改善箇所説明図

【基準不適合発生箇所】

1. 1～3t車の場合

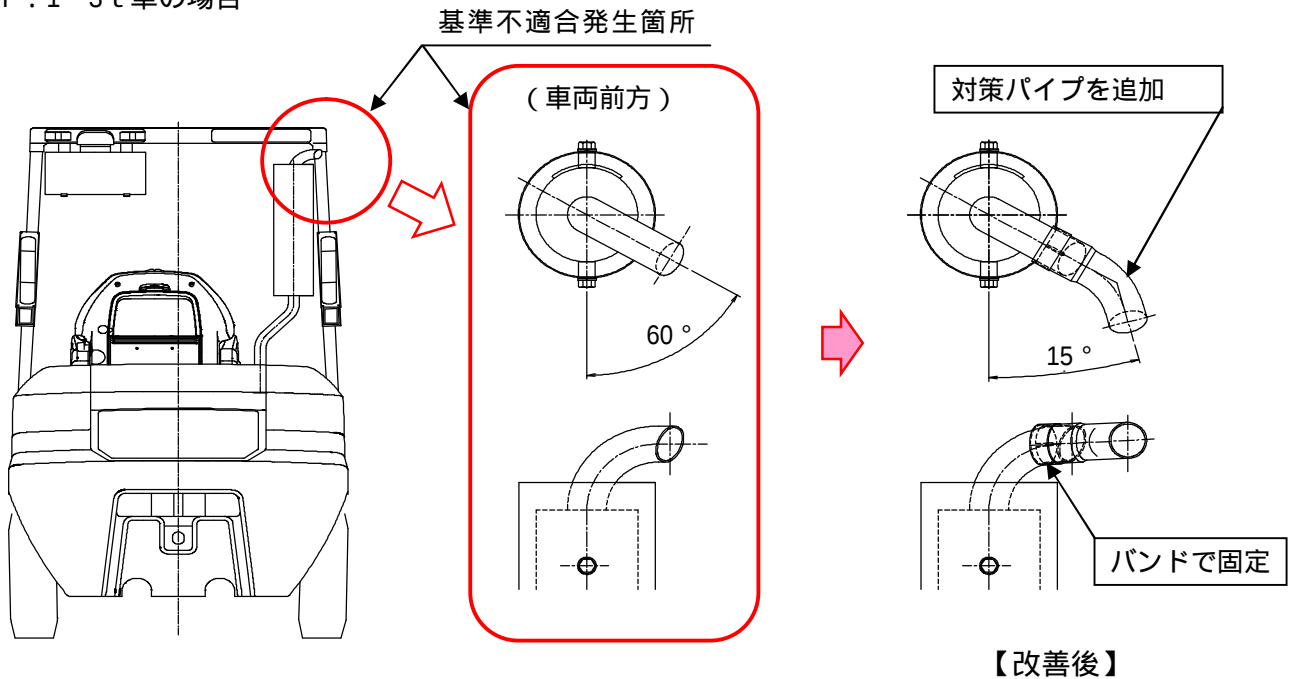
フォークリフトにおいて、オプション設定した排気管の開口部が、右向きとなっている。そのため、排気ガスが他の交通に悪影響を及ぼすおそれがある。

全車両、車両の大きさに応じ、排気管の開口部に対策部品を追加しバンドで固定する、または、消音器一体型排気管を対策品に交換する。

識別：1～3t車の場合 目視により容易に識別できるため、特別な措置はとらない
